A circulação na cidade de Bragança

As rotundas: alguns casos existentes

por: Eng.^o António Prada

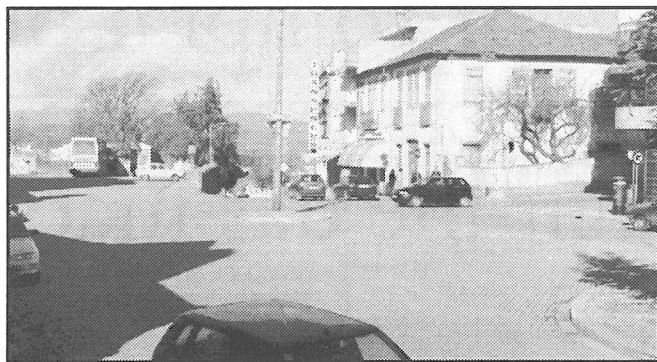
A **Rotunda do Centro de Saúde** foi concebida nos anos 60 segundo uma configuração geométrica que hoje se demonstra ultrapassada pois denota uma importante falta de funcionalidade impondo-lhe até uma limitação na sua capacidade por só ser viável a utilização de uma via do anel.

Na situação actual (planta da esquerda), a curvatura de inserção dos ramos de entrada é demasiado reduzida para permitir a correcta inserção do tráfego no anel, pois é visível que a circulação se processa invariavelmente na zona interior da via. Em alternativa (planta da direita) deveria optar-se por uma configuração mais ajustada às trajectórias utilizadas pelos veículos com óbvias vantagens para a circulação automóvel e também para os peões dado o encurtamento dos percursos e o aumento das áreas a estes destinadas. Haverá uma redução substancial da área ocupada pela rotunda, parecendo-me ser esta a sua dimensão óptima, tirando-se ainda como conclusão que o diâmetro exagerado das rotundas não traz, em geral, vantagens.

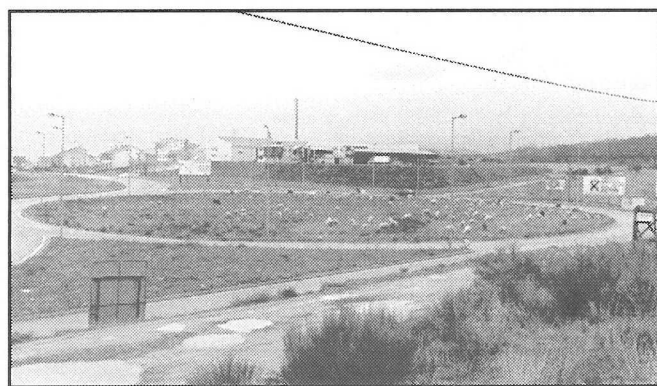
A **Mini-Rotunda da antiga Estação** na Av.^a João da Cruz, que a foto documenta, deveria ser posta a funcionar correctamente bastando proceder-se a algumas demarcações de pavimento e sinalização vertical. É, com efeito, óbvia a vantagem da sua alteração para o princípio de funcionamento como rotunda já que convergem aí vias de idênticos volumes de tráfego e, da forma como actualmente funciona, fica, desnecessariamente, penalizada a transversal à Av.^a João da Cruz. Em artigo anterior propus algumas soluções para a Av. João da Cruz em forma de rotunda, tendo esse meu estudo sido baseado em considerações mais alargadas quanto ao planeamento viário do centro da cidade e a própria configuração da avenida, devendo este caso evoluir para essa solução definitiva.
